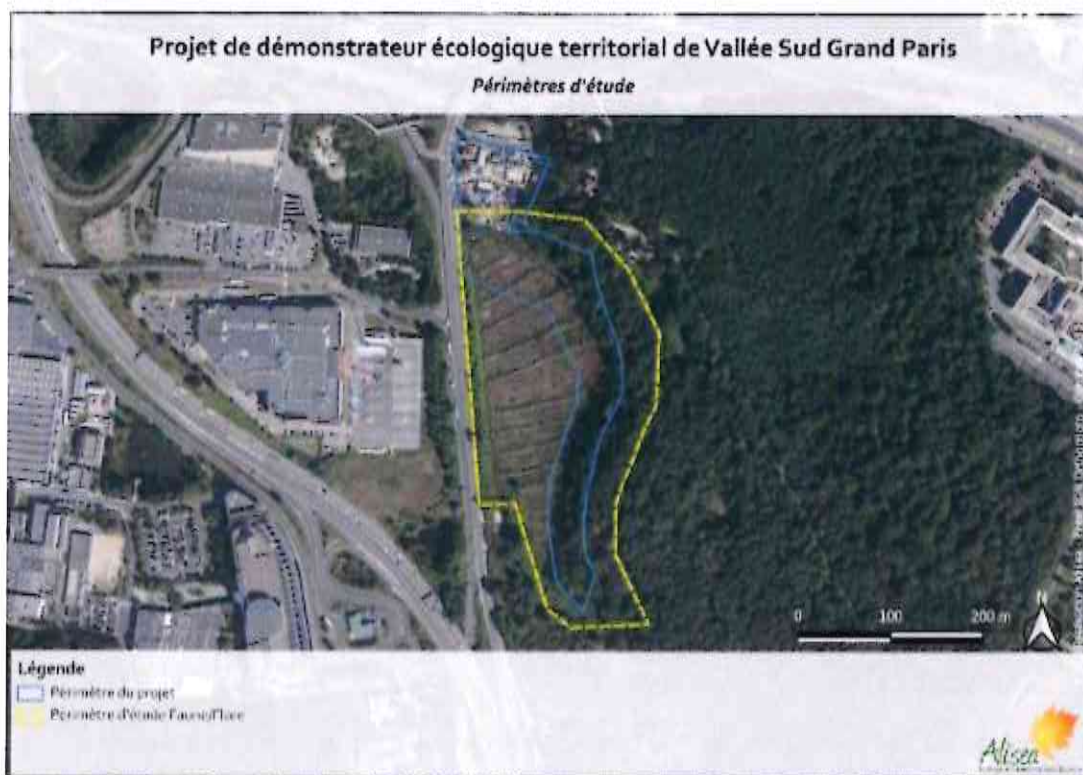
Question 6.1 - Préciser les espèces protégées observées sur le site ou à ses abords, leur statut de conservation, la localisation des observations, les mesures envisagées pour leur préservation. Préciser les modalités d'accès aux études préalables conduites sur le site. Indiquer si des investigations complémentaires sont envisagées

En 2023, une étude d'impact a été réalisée par le Bureau d'études Alisea sur un large périmètre incluant le terrain du futur démonstrateur écologique (parcelle M17) (voir figure ci-dessous) :

Le diagnostic écologique (faune et flore) réalisé dans cette étude révèle la présence de certaines espèces protégées :

Parmi les espèces végétales, aucune n'a été identifiée comme protégée.

S'agissant des animaux, aucun des mammifères recensés n'est classé comme protégé.

Cependant, plusieurs espèces recensées sur le site sont classées comme protégées :

- 30 espèces d'oiseaux dont 13 présentant des enjeux de conservation
- 5 espèces de chiroptères protégées, avec des enjeux de conservation
- 1 espèce de reptile protégée mais n'est pas menacée
- 4 espèces d'insectes protégés, aucune n'est menacée
- 1 espèce de lépidoptère, quasi-menacée en Ile-de-France
- 1 espèce de coléoptère menacée
- 2 espèces d'orthoptères sont protégées sans être menacées
